Gemeinde Kirchheim b. München

Sitzungsniederschrift

Bauausschuss

28.01.2025

BAUORT: 85551 KIRCHHEIM B. MÜNCHEN
POINGER STRASSE 24
FL.-NR.: 140/7
INHALT: LAGEPLAN M=1:500
SCHNITTE M=1:500

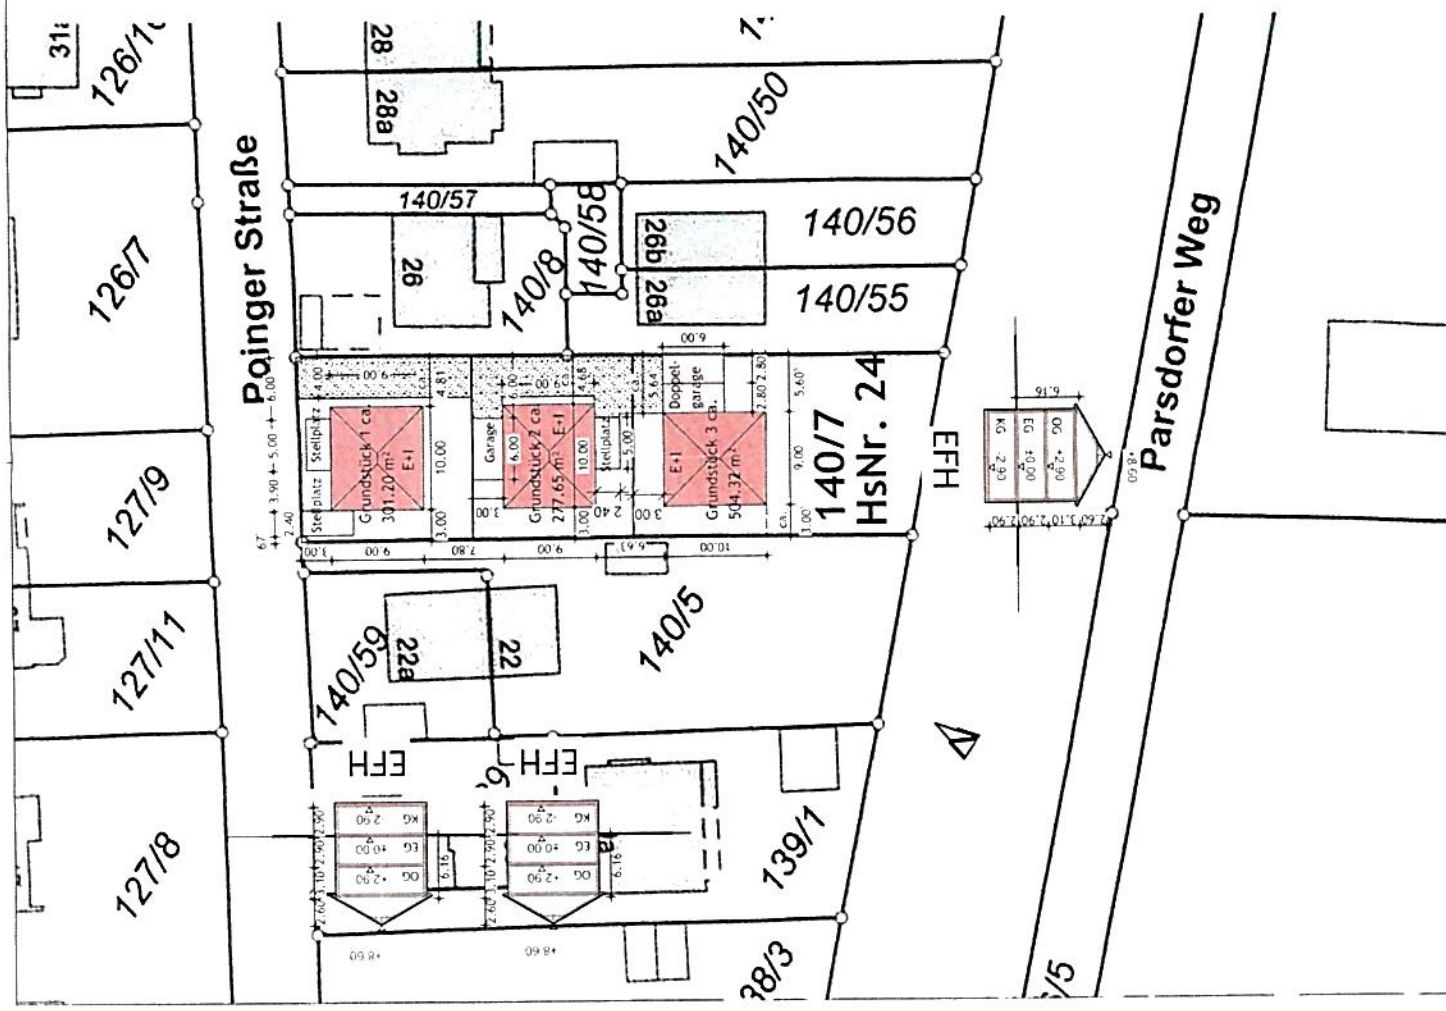
Den in der Anlage befindlichen Zeichnungen kann entnommen werden, dass das Baugrundstück Fl.Nr. 140/7 der Gemarkung Heimstetten mit der Grundfläche von 1.100 m² parzelliert bebaut werden soll. Eine Bebauung des Bestandsgrundstücks mit einer mittleren Tiefe von ca. 62 m und einer mittleren Breite von ca. 18 m ist mit Einzelhäusern nur in Reihe möglich – hier mit 3 Einfamilienhäusern mit 2 Vollgeschoßen und jeweils 2 Pkw-Stellplätzen. Bei der vorgelegten Planung werden drei neue Grundstücke mit einer grundstücksübergreifenden Stichstraße zur Erschließung im Osten dargestellt:

Grundstück 1 mit der Fläche von ca. 301,20 m²: Das Einfamilienhaus ist traufständig zur Poinger Straße geplant; ein Pkw-Stellplatz soll von der Poinger Straße befahren werden und ein zweiter Pkw-Stellplatz von der geplanten Stichstraße.

Grundstück 2 mit der Fläche von ca. 277,65 m²: Das Einfamilienhaus ist traufständig zur Poinger Straße geplant - im Norden eine Garage und im Süden ein Pkw-Stellplatz, beide erreichbar über die Stichstraße.

Grundstück 3 mit der Fläche von ca. 504,32 m²: Das Einfamilienhaus ist giebelständig zur Poinger Straße geplant; in Höhe der nördlichen Hauswand ist eine Doppelgarage als Anbau sowohl am Wohnhaus als auch an das benachbarte östliche Grundstück dargestellt, erreichbar über die Stichstraße.

Die geplanten Gebäudemerkmale können der obigen Tabelle entnommen werden. Daraus ist ersichtlich, dass die Planung von der Eigenart der näheren Umgebung abweicht.

Die mit Fragestellung beantragte Wandhöhe beträgt max. 6,50 m, in den Schnitten beträgt sie 6,16 m, beim Doppelhaus Poinger Straße 26 a und b beträgt sie gemäß Eingabeplanung 5,80 m.

Zwar befindet sich an dieser Stelle die Bestandszufahrt, doch werden durch die geplante Stichstraße an der Ostgrenze des Baugrundstücks Parkplätze in der Verkehrsfläche der Poinger Straße vernichtet.

Es wird darauf hingewiesen, dass durch die Bestandgarage auf dem Grundstück Poinger Straße 26 im Bereich der Einmündung der geplanten Stichstraße in die Poinger Straße Sichteinschränkungen für die Benutzer des Bürgersteigs entstehen werden.

Das gemeindliche Einvernehmen wird gemäß Sachvortrag unter der Maßgabe erteilt, dass die Zufahrt des Pkw-Stellplatzes im Norden des Grundstücks 1 nicht von der Poinger Straße erfolgt, sondern der Stellplatz so geplant wird, dass sie von der neuen Stichstraße erfolgen kann.
